平成 28 年 5 月 20 日（金）に関東地方整備局から

提示された概算額 8 0 0 億円の詳細内訳資料

事業費の主な増要因(案)

1. 2 関係機関との調整等による変更(埋蔵文化財対応など)
(事業者等関係機関との調整による構造や施工計画の見直しによる増(景勝地の保全))・・・(約8億円)
- 名勝吾妻峡の景観の保全について、文化庁長官の回答を踏まえ、学識経験者等から構成される委員会に諮り検討を進めた結果、周辺景観とダム等の構造物との調和を図るために、ダム堤体等の構造を一部変更する必要が生じました。

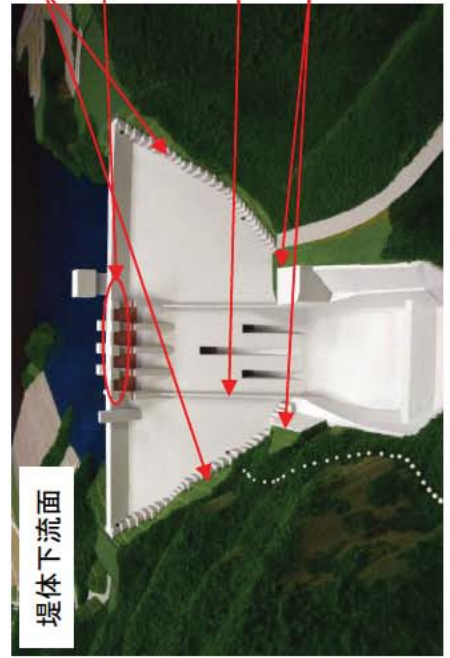
変更項目	変更内容	調和の観点
①フーチャング	・大きさを小さく、形状を同じ高さに揃える	小さくする、揃える
②ゲート操作室(下流面)	・幅、高さを小さくする ・ピアと幅、形状を揃える	小さくする 揃える
③ゲート操作室(上流面)	・形状に丸みをつける(ほかす)	ほかす
④導流壁	・導流壁の幅をピアと幅を揃える	揃える
⑤堤体下部埋め戻し	・左右岸で埋め戻し形状を揃える	揃える
⑥ゲート周りの法勾配	・堤体上流面の法勾配を揃える。 ・ゲート周りの法勾配をピアの外側まで延ばす(整える)	揃える

2. 1 地すべり等安全対策による変更(湛水に伴う地すべり等の対策費の増)・・・(約96億円)

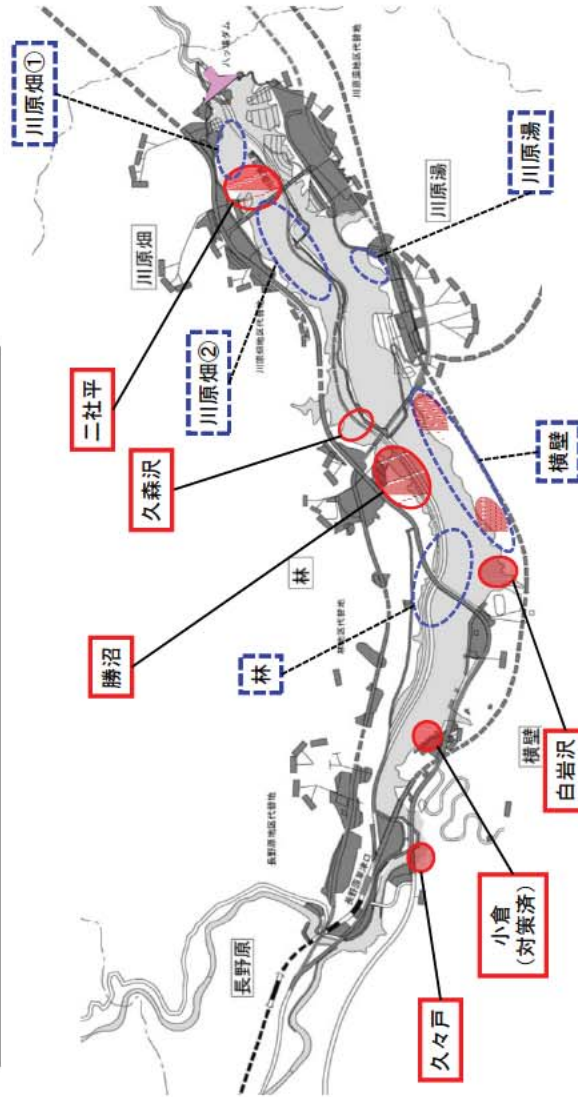
- 現計画では、平成21年に定められた新たな技術指針※に基づき、当時得られている情報等をもとに最大限の範囲を想定し、地すべり等の対策費を事業費の外数として整理していました。(従前から対策を予定していた3箇所は現計画に計上)
- 今般、専門家の意見を聴きながら地すべり等対策の必要な調査等を進めた結果、従前3箇所を含む6箇所の対策が必要であることが判明したことから、必要な費用を事業費に計上しました。

(現地地質条件の変更等による増(本体掘削における土質区分の変更等))・・・(約41億円)

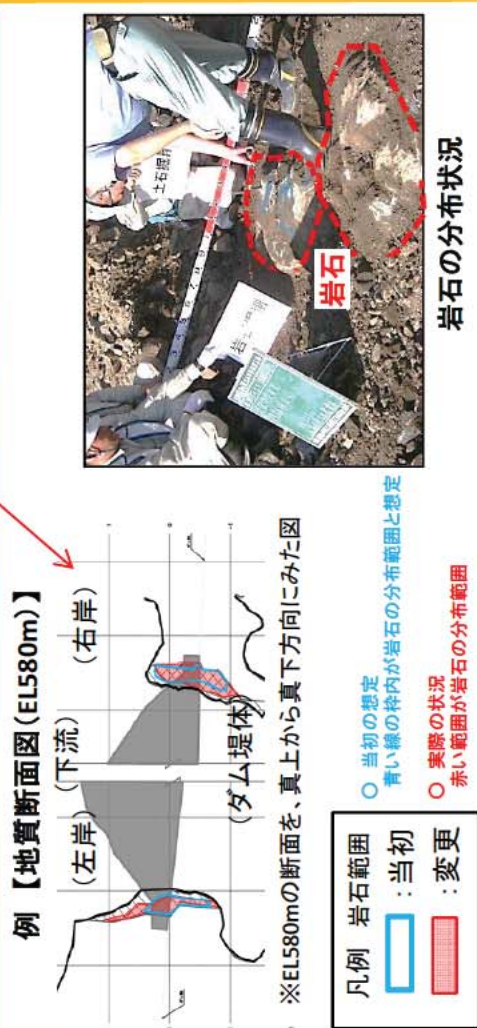
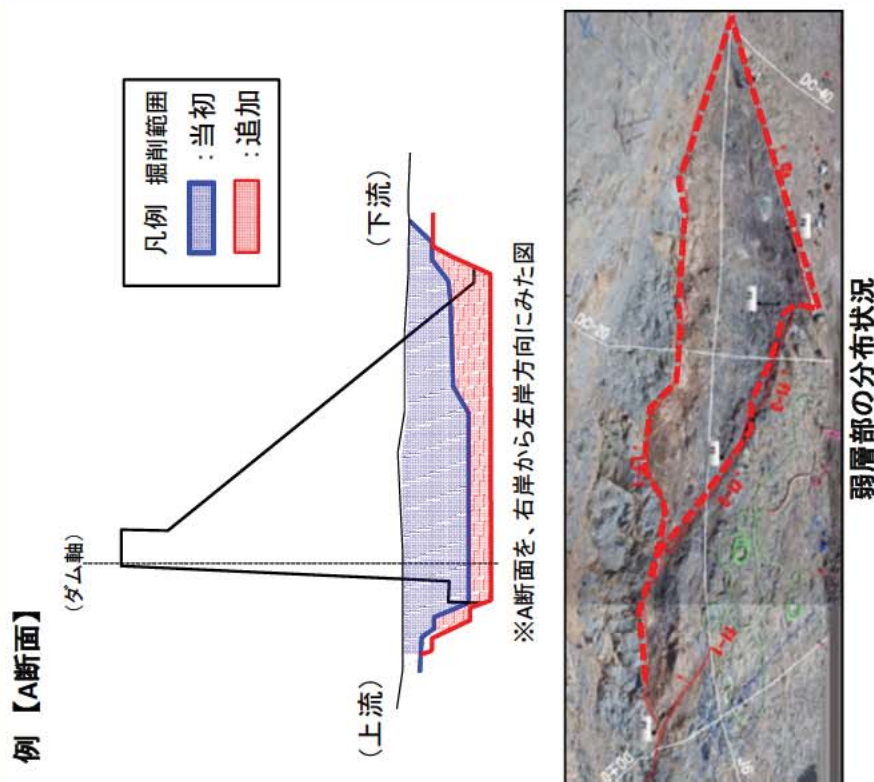
- ダム本体の基礎掘削の進捗により、掘削面の詳細な地質情報が明らかとなり、当初想定より硬い岩石の割合が多いことや、除去が必要な弱層部が想定より深かったことから、これらにかかる掘削費用等が増額となりました。

(現地地質条件の変更等による増(本体掘削における土質区分の変更等(グラウチング)))・・・(約3億円)

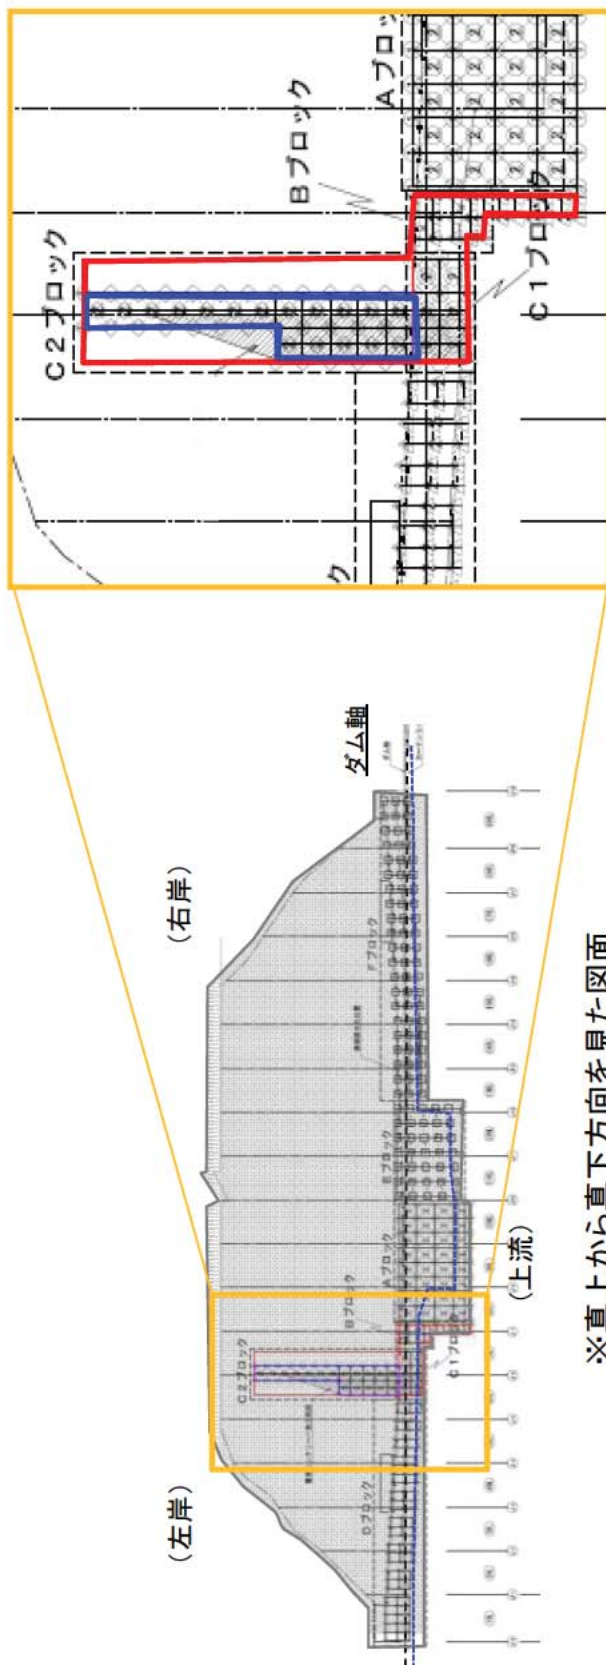
- ダム本体の基礎掘削の進捗により、詳細な掘削面の地質情報が明らかとなり、弱部補強及び遮水性の改良のためのコンソリデーショングラウチングを施工する範囲の見直しを行いました。

(現地地質条件の変更等による増(骨材プラントヤード基礎地盤の土質改良))・・・(約2億円)

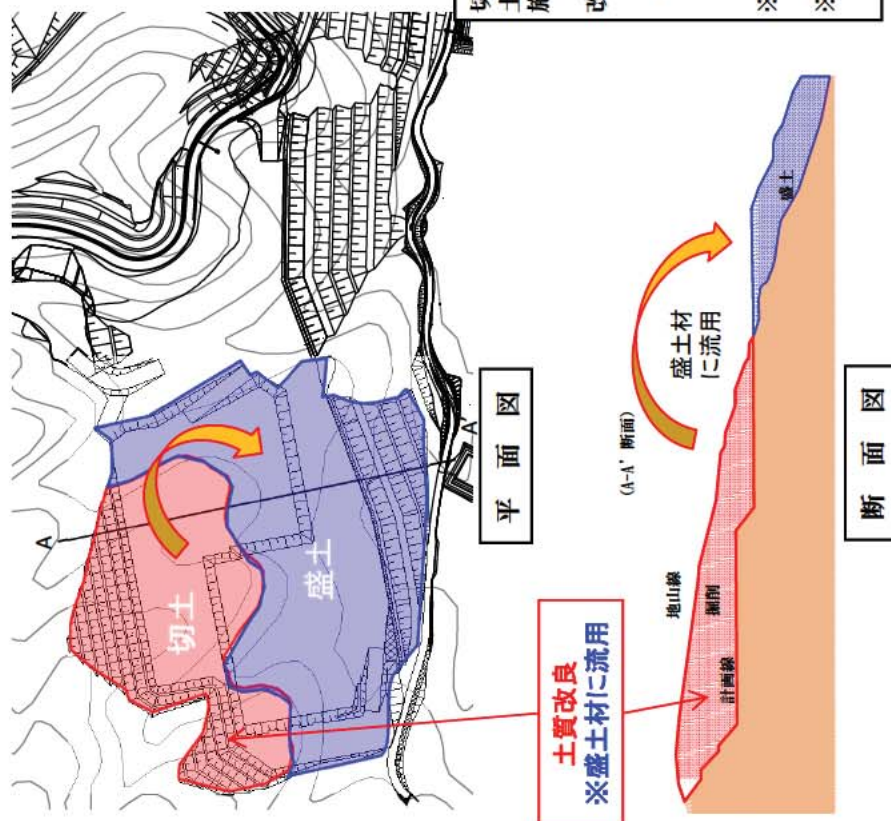
- 骨材プラントヤードの土地造成については、現地の地山の切土土砂を盛土材として流用することとしましたが、地山の切土に一部軟弱土が含まれていたため、土質改良が必要となりました。

切土した土砂に軟弱な土砂が含まれており、土砂の運搬を可能とするため、土質改良を実施し、盛土材に流用

改良目標値 (コーン指数)

改良前： 約200kN/m²※1

改良後： 400kN/m²※2

3. 1 地質条件の明確化等による変更 (現地地質条件の変更等による増(水理模型実験による減勢工の変更))・・・(約18億円)

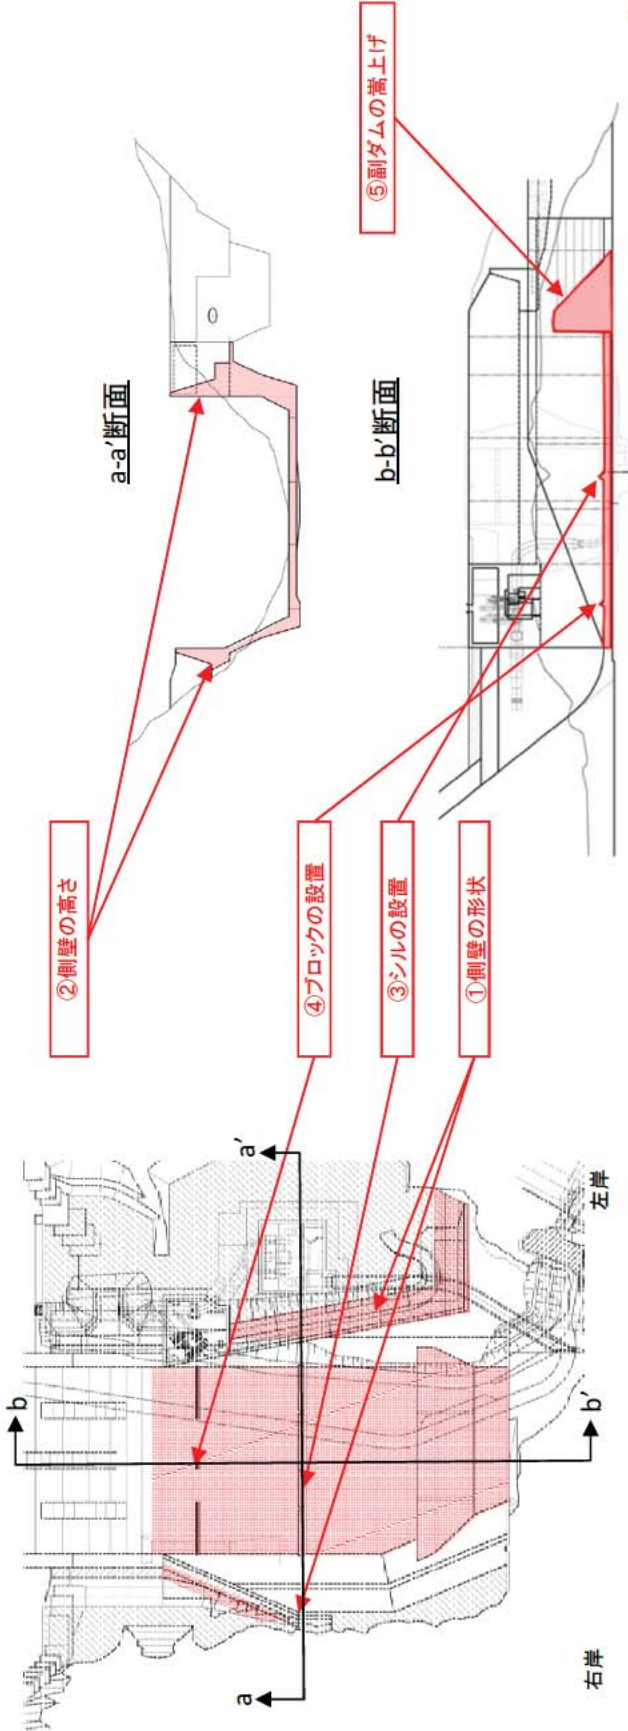
- 水理模型実験により、放流水を減勢させるための構造の検討を進めた結果、減勢工構造の見直しが必要となりました。

見直し項目	見直し理由
①側壁の形状	流況の安定を目的とし、逆流域を形成・増大させるため、側壁の形状を斜めに開いた形状とした
②側壁の高さ	放流による浸食を受けない高さで、速い流速での越水を避ける高さ確保した
③シルの設置	流況の安定を目的とし、強制的に跳水を発生させるためのシルを設置した
④ブロックの設置	流況の安定を目的とし、強制的に流れのエネルギーを減勢させるブロックを設置した
⑤副ダムの嵩上げ	流況の安定を目的とし、安定した跳水を発生させるための減勢池水位を確保するために副ダムを嵩上げた

(現地地質条件の変更等による増(町道工事における現地精査に伴う構造の変更))・・・(約8億円)

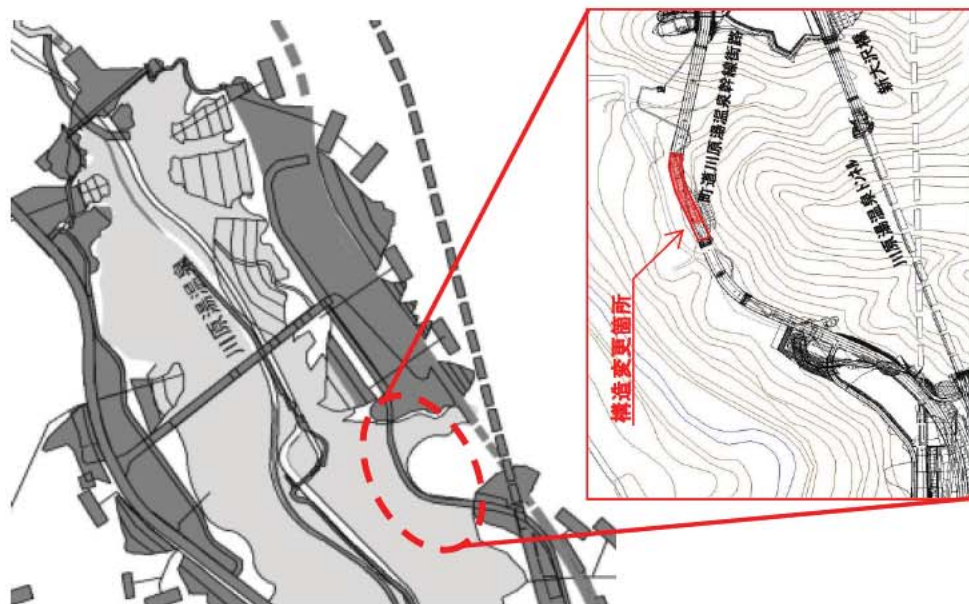
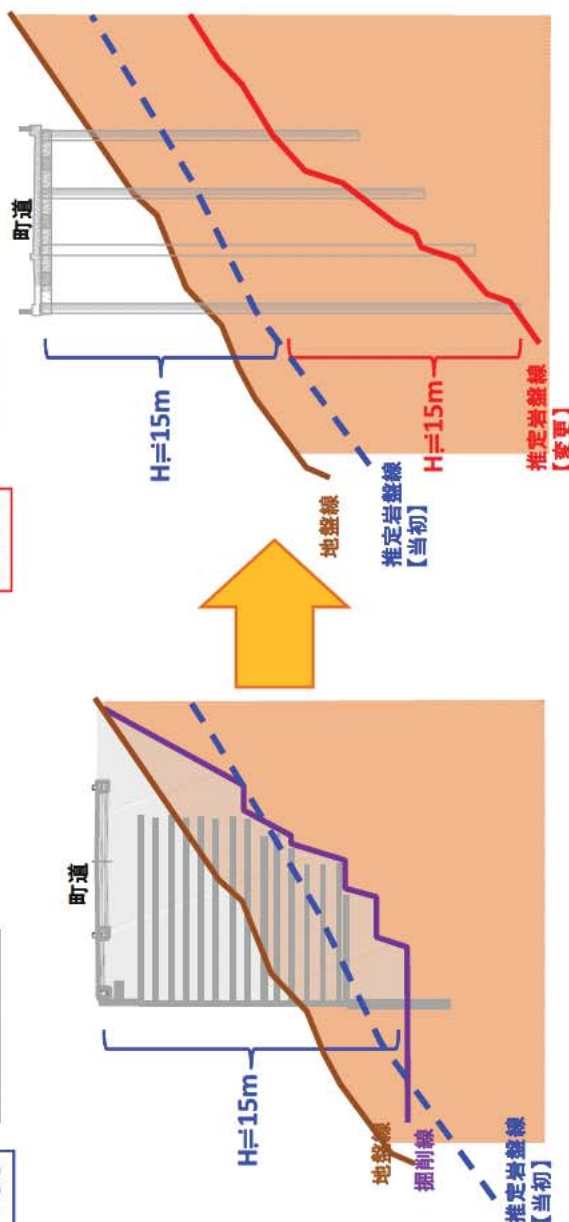
- 付替町道の一部区間において、ボーリングを実施したところ、推定岩盤線の位置が想定より深かったことから、当初計画していた補強土壁工法から、他工法(鋼製栈道橋)に変更しました。

- 推定岩盤線が当初想定していた深度よりも大幅に深い位置にある
- 補強土壁工法の適用基準 (盛土高20m) を超える
- 工法変更により掘削規模が減少するため、仮設時の斜面対策が不要になる

3. 1 地質条件の明確化等による変更 (現地地質条件の変更等による増(管理設備計画の精査による変更))・・・(約10億円)

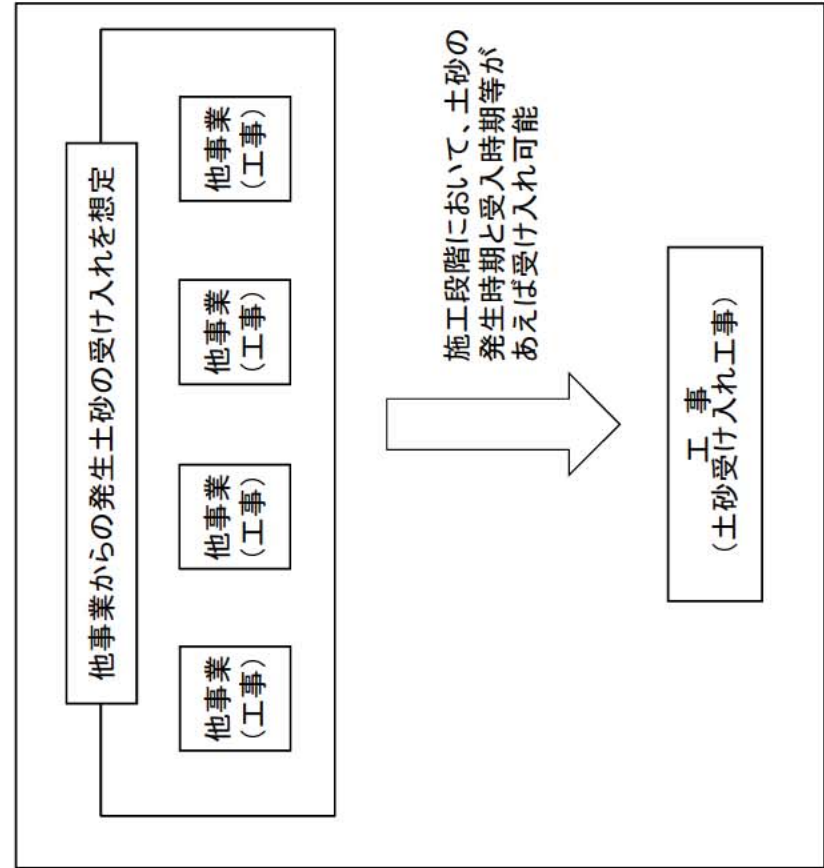
- 現計画では、他ダムの事例を参考にして必要な施設を見込んでいましたが、その後、東日本大震災後に改定された要領等に基づき具体的な検討を行った結果、非常用発電設備の追加等が必要となりました。

東日本大震災での停電実績を踏まえ、停電の想定期間が3日から7日間に変更となりました。
また、基準に基づく非常用電源設備の増強、及び必要な燃料が確保できる設備に変更となりました。

現地調査及び吾妻川の既往洪水を踏まえ放流警報区間の検討の結果、下流域の沿川住民や河川内利用者等に不聴区間が生じないように警報局の箇所数が増加となりました。

3. 1 地質条件の明確化等による変更 (現地地質条件の変更等による増(代替地の基盤整備内容の具体化による変更))・・・(約16億円)

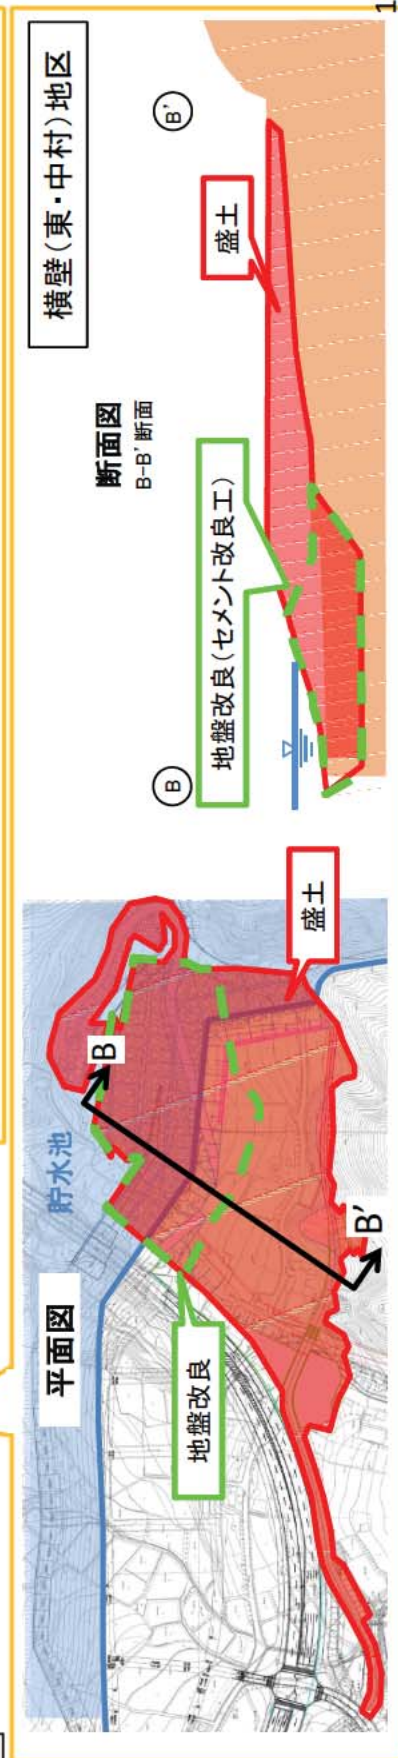
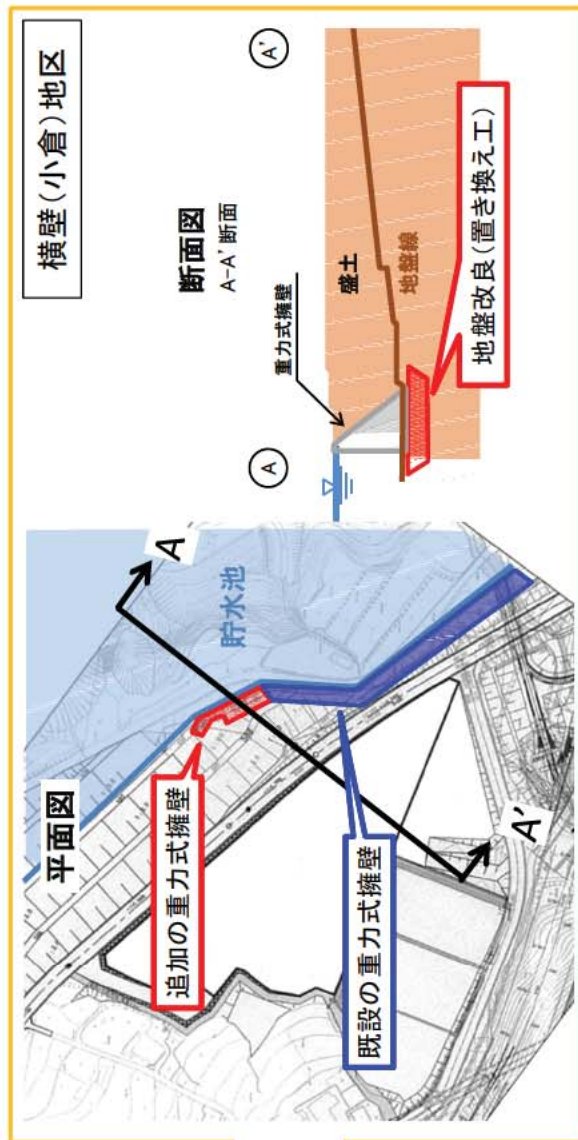
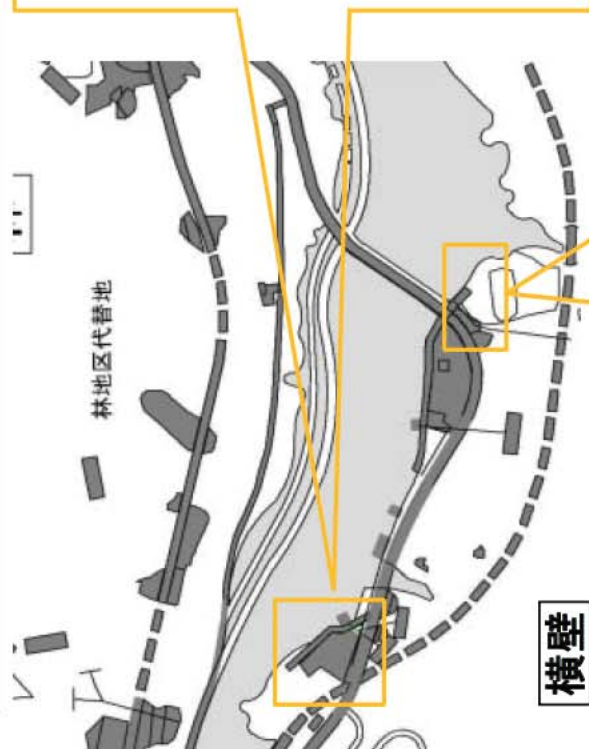
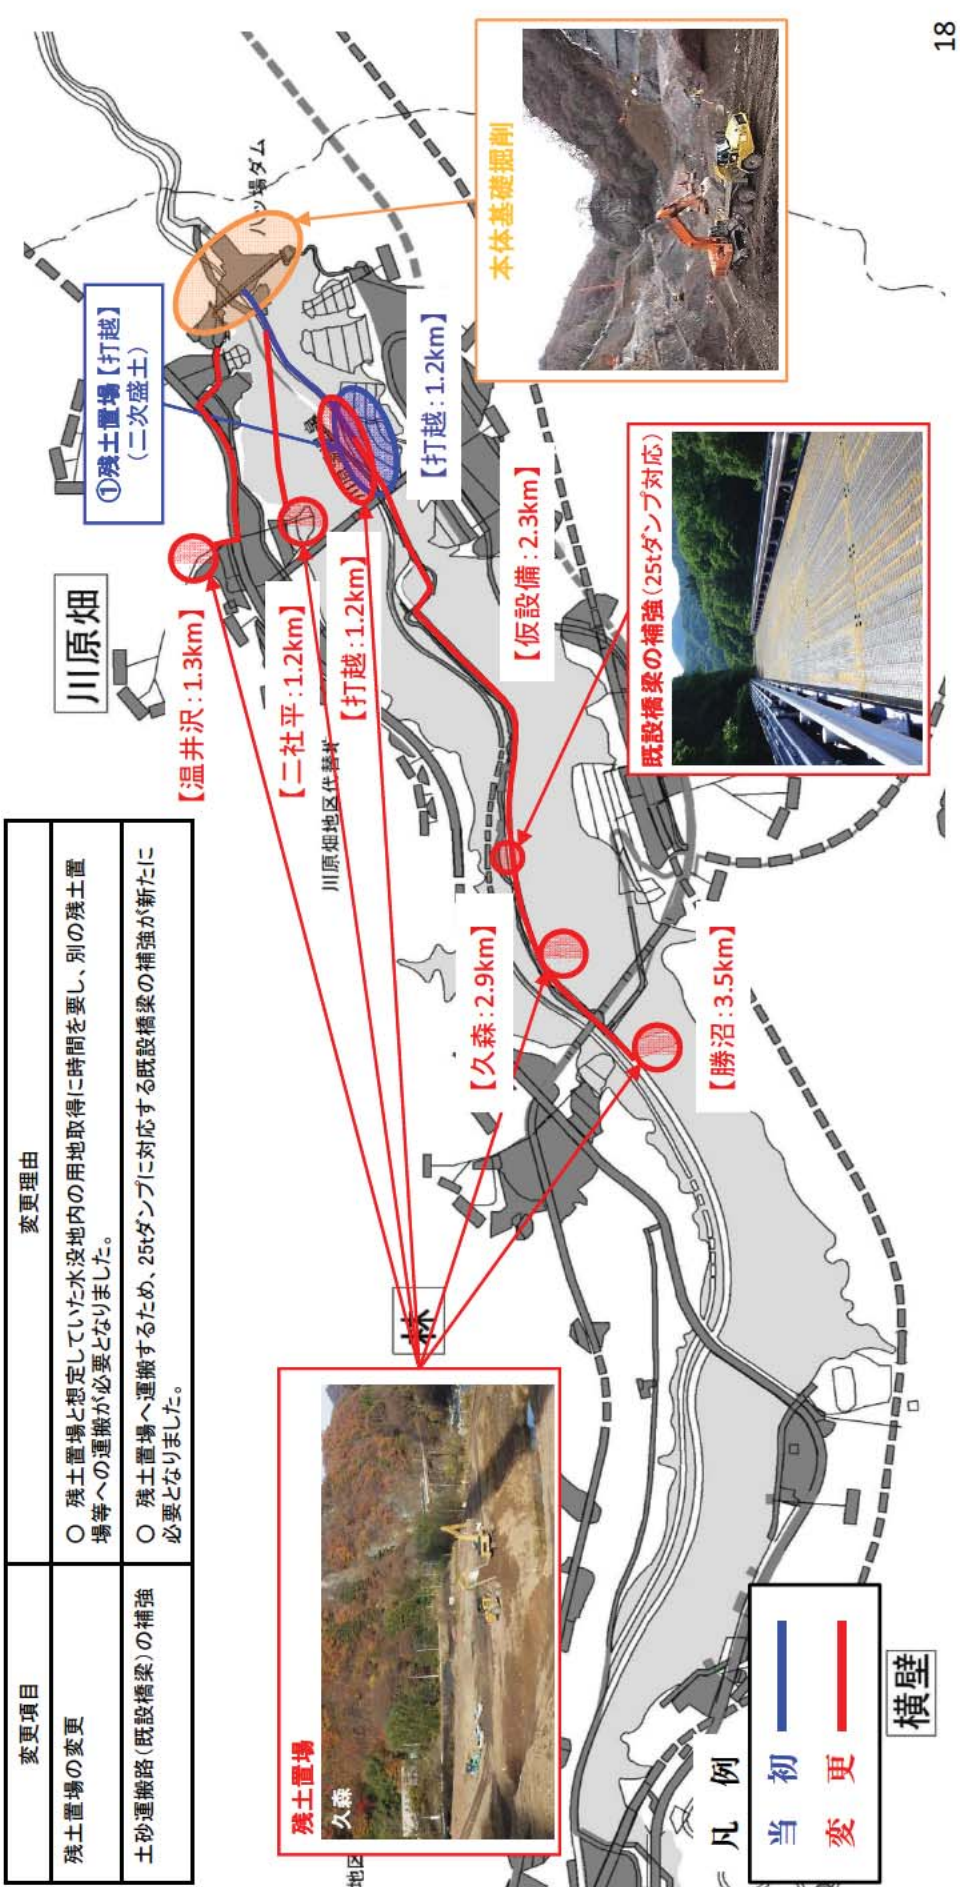
- 代替地地区の基盤整備内容が具体化したことにより、重力式擁壁の延長の増加や地質精査による擁壁基礎の地盤改良(置き換え工)、盛土工法先部の地盤改良(セメント改良工)が必要となりました。
